Audit bezpečnosti pozemních komunikací

SO 201 – LÁVKA PŘES ŘEKU SVITAVU

PDPS

ČERVEN 2024

Obr. 5 Volná šířka rampy je pouze 1,8 m.

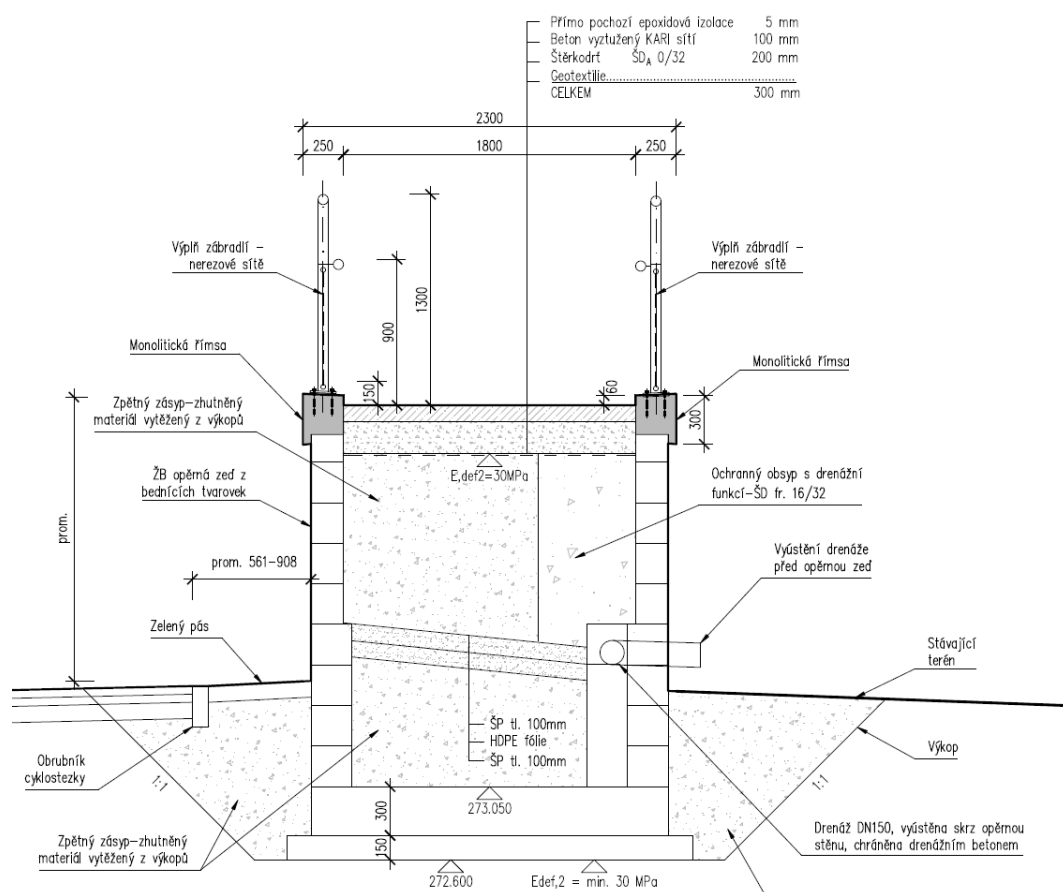
RIZIKO 1 ŠÍŘKOVÉ USPOŘÁDÁNÍ RAMPY (NÍZKÉ RIZIKO)

Rampa propojující lávku se stávající stezkou pro chodce a cyklisty na Sportovním ostrově má šířku pouze 1,8 m. Lze předpokládat, že část chodců bez pohybového omezení využije schodiště na protější straně a tím sníží intenzity na rampě, nicméně zvláště v období sportovních akcí na Sportovním ostrově, kdy lze očekávat maximální vytížení, může na rampě docházet ke kolizím mezi cyklisty a chodci. Základní šířka jízdního pruhu pro cyklisty je 1,0 m a prostorové požadavky pro pohyb např. osoby s kočárkem jsou 0,7 m, osoby na invalidním vozíku 0,9 m. Navržená šířka rampy pak už neposkytuje prostor pro bezpečnostní odstup mezi účastníky provozu a může tak dojít k jejich kolizi a zranění.

Návrh: Snížit římsy na úroveň chodící plochy a zábradlí kotvit do římsy z boku. Zároveň bude třeba doplnit po obou stranách opatření proti sjetí vozíku, respektive vodící prvek pro bílou hůl, v podobě spodní tyče zábradlí ve výšce 100 až 250 mm. Tím dojde k rozšíření volné šířky rampy na 2,3 m. Tato šířka už by měla být dostatečná vzhledem k tomu, že cyklisté musí před i za rampou projet pravoúhlým lomem trasy a na rampě pojedou sníženou rychlostí.

Obr. 6 Není zřejmé vyspádování plochy napojující rampu na stávající stezku.

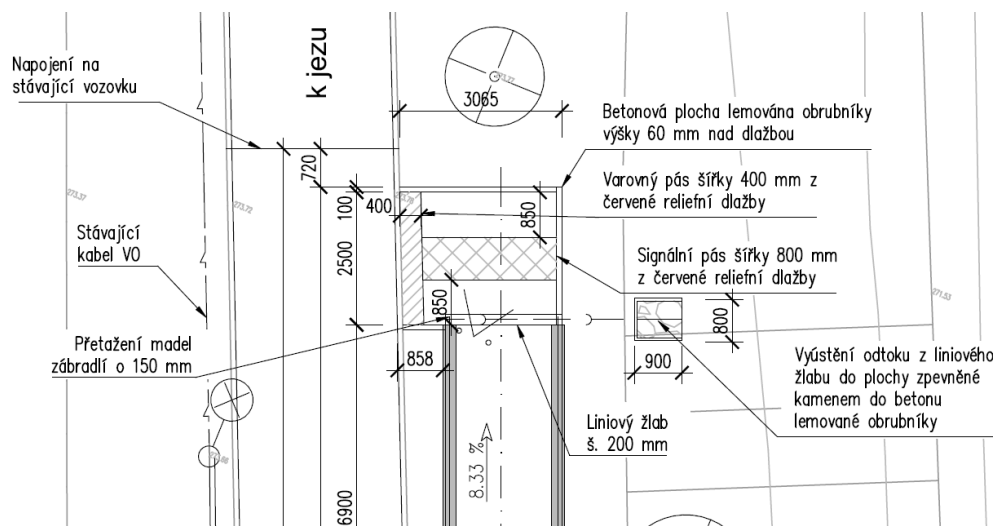
RIZIKO 2 ODVODNĚNÍ CHODNÍKOVÉ PLOCHY U NAPOJENÍ NA STEZKU (NÍZKÉ RIZIKO)

Z projektové dokumentace není zřejmé, zda je chodníková plocha napojující rampu na Sportovním ostrově na stávající společnou stezku pro chodce a cyklisty vyspádovaná. Bez provedení spádu alespoň v jednom směru bude docházet na ploše ke zdržování srážkové vody, která bude v zimních měsících namrzat a následně hrozí nebezpečí pádu chodců.

Návrh: Vzhledem k tomu, že je chodníková plocha na styku se zatravněním lemována zvýšeným obrubníkem výšky 60 mm tvořícím přirozenou vodicí linii, je možné ji vyspádovat pouze do navržené liniové vpusti příp., vzhledem k malé ploše, i na povrch stávající společné stezky, která má příčný spád směrem k baseballovému areálu.

Obr. 7 Zpomalovací práh označený pouze jiným odstínem dlažby.

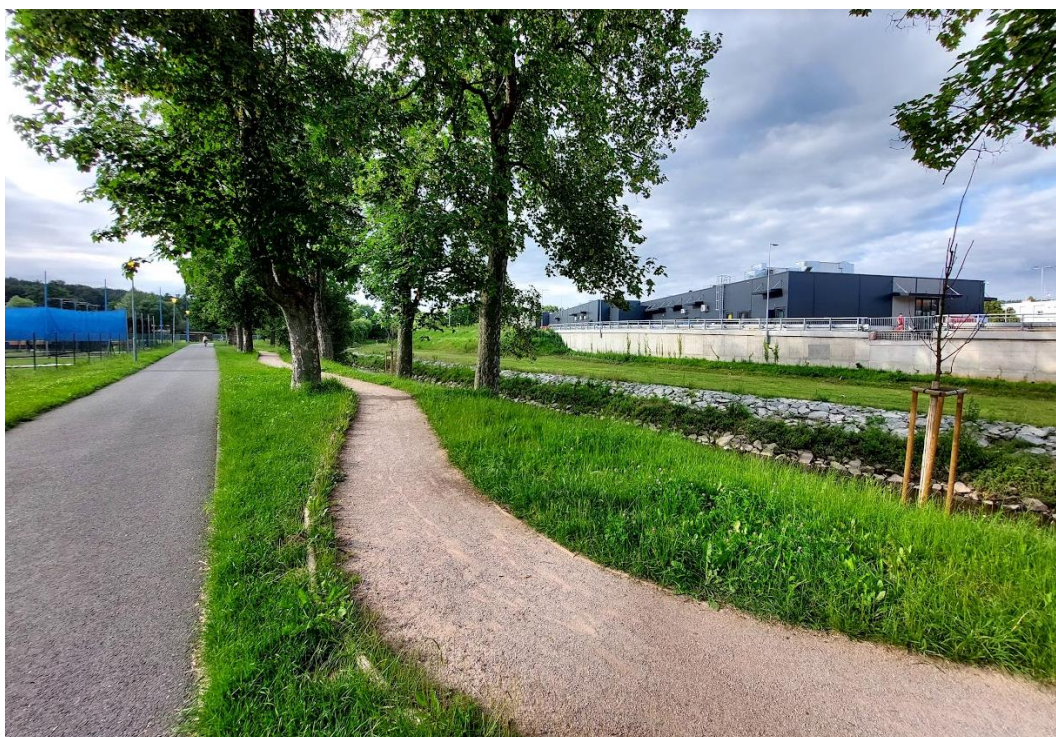
RIZIKO 3 NESPRÁVNÉ OZNAČENÍ ZPOMALOVACÍHO PRAHU (NÍZKÉ RIZIKO)

Přestože se nejedná o riziko obsažené přímo v projektové dokumentaci, ale o riziko na již realizované stavbě, jsou autoři bezpečnostního auditu toho názoru, že by se zde mělo objevit, neboť má přímý vliv na auditovanou projektovou dokumentaci. Stávající dlouhý zpomalovací práh není vyznačen vodorovným dopravním značením V 17 Trojúhelníky, ale pouze dlažbou světlejšího odstínu vytvářející jeden trojúhelník. Pokud řidiči včas nezpazorují (např. za zhoršené viditelnosti) prvek zpomalení dopravy, pak ztrácí svoji funkci a zároveň hrozí poškození vozidla a následně i samotného prahu.

Návrh: Doplnit VDZ V 17 Trojúhelníky bílé barvy a pravidelně jej obnovovat. Dále by bylo vhodné z obou stran před zpomalovacím prahem doplnit výstražné značky A 12a Chodci (viz kapitola 4.3).

Obr. 9 Absence zamezení možnosti nárazu nákladního vozidla do nosné konstrukce lávky.

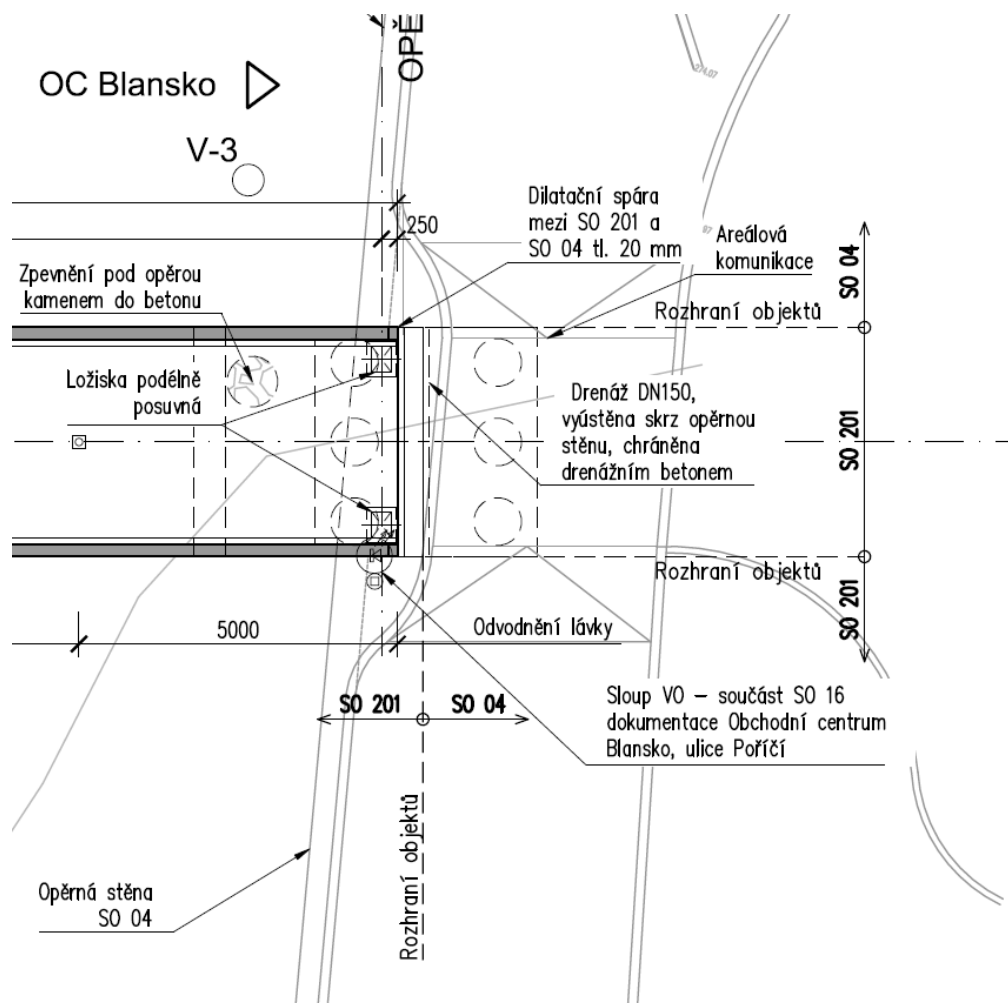
RIZIKO 6 MOŽNOST NÁRAZU VOZIDLA DO NOSNÉ KONSTRUKCE LÁVKY (STŘEDNÍ RIZIKO)

Jelikož se jedná o lávku s dolní mostovkou, vystupuje nosná konstrukce nad úroveň vozovky a v nejbližším místě se nachází 0,55 m od okraje vozovky účelové komunikace pro zásobování. Vzhledem k tomu, že zde běžně jezdí návěsové soupravy, může být i formálně splněný požadavek na bezpečnostní odstup nedostatečný.

Projektová dokumentace na toto riziko v příloze D.1.2.1 Technická zpráva upozorňuje, nicméně konkrétní řešení ve výkresové části zobrazeno není. Proto se autoři bezpečnostního auditu rozhodli toto riziko znovu zmínit i zde, aby následně při stavbě nebylo opomenuto. Následky takového nárazu by mohly být vážné.

Návrh: Doplnit ocelové ochranné sloupky s pevným betonovým základem mimo potřebný rozhled (0,5 m od okraje vozovky na ose lávky a 35 m na obě strany účelové komunikace od průsečíku osy lávky a účelové komunikace), na které bude případně připevněna ocelová pásnice stávajícího zábradelního svodidla osazeného v koruně opěrné zdi. Dále by bylo vhodné realizovat návrh úprav viz RIZIKO 4.

Obr. 10 Skutečná poloha stožáru VO ve vztahu ke zpomalovacímu prahu.

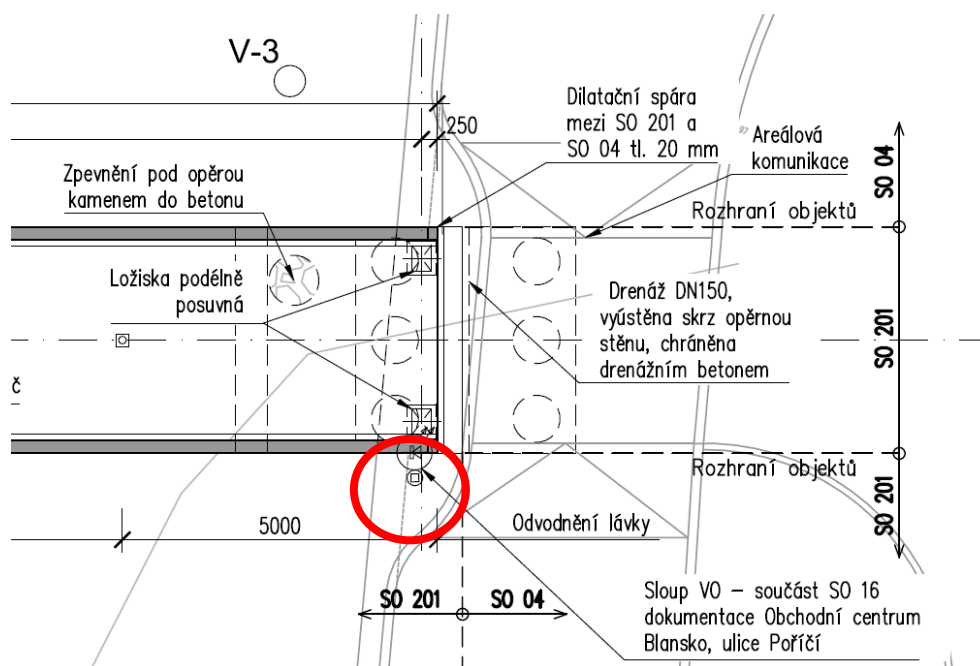
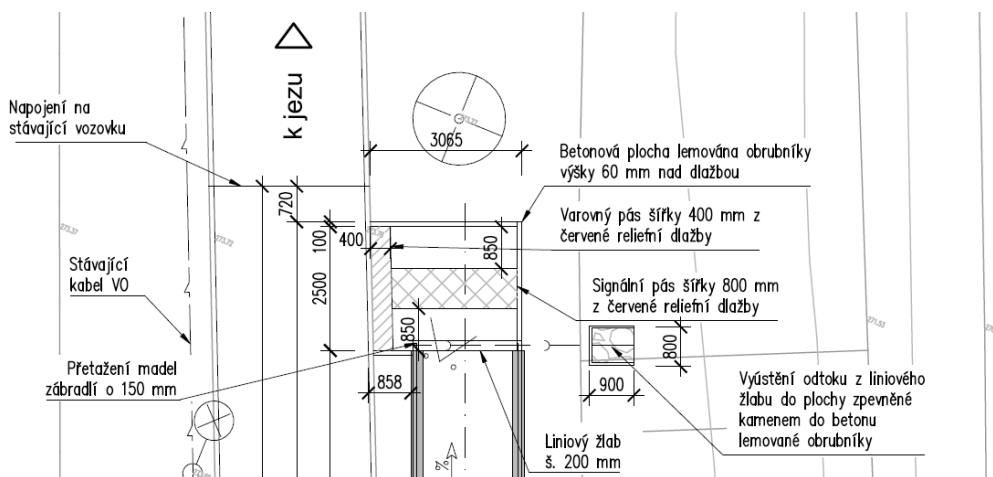
RIZIKO 7 ABSENCE OSVĚTLENÍ VYÚSTĚNÍ LÁVKY NA ZPOMALOVACÍ PRÁH (STŘEDNÍ RIZIKO)

Projektová dokumentace předpokládala umístění stožáru VO v bezprostřední blízkosti vyústění lávky na zpomalovací práh. Jelikož však byly stožáry VO realizovány v rámci výstavby OC Poříčí, jejich konečná poloha se od předpokládané liší. Při této konfiguraci stožárů VO není zřejmé, zda bude prostor zpomalovacího prahu dostatečně nasvětlen. Tím spíše, že se nepředpokládá nasvětlení samotné lávky, takže může dojít za zhoršených vizuálních podmínek ke „skrytí“ chodce nebo cyklisty před vstoupením na zpomalovací práh.

Návrh: Doplnit světelný výpočet a v případě potřeby přidat ještě jeden stožár VO nasvětlující prostor zpomalovací prahu. Zvážit alespoň tlumené osvětlení lávky, aby chodci nevcházeli do plně osvětlené vozovky ze zcela neosvětlené lávky.

Obr. 13 Absence varovného pásu u vyústění na zpomalovací práh na straně lávky.

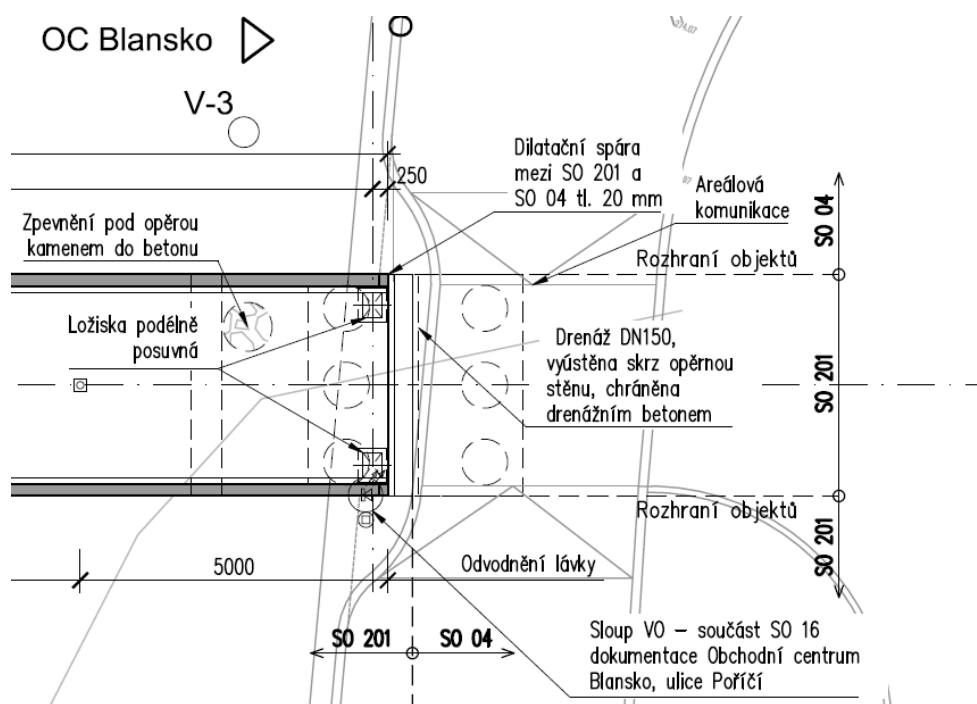
RIZIKO 9 ABSENCE VAROVNÝCH PÁSŮ PODÉL ZPOMALOVACÍHO PRAHU (STŘEDNÍ RIZIKO)

V místě vyústění lávky na účelovou komunikaci OC Poříčí není navržen varovný pás, který by slabozraké a nevidomé chodce varoval, že budou přecházet pozemní komunikaci s provozem motorových vozidel. Stejně tak není ani na protější straně, již realizované, straně zpomalovacího prahu proveden varovný pás.

Návrh: Doplnit varovné pásy po obou stranách zpomalovacího prahu, kde je komunikace pro pěší níže než 80 mm nad vozovkou účelové komunikace.
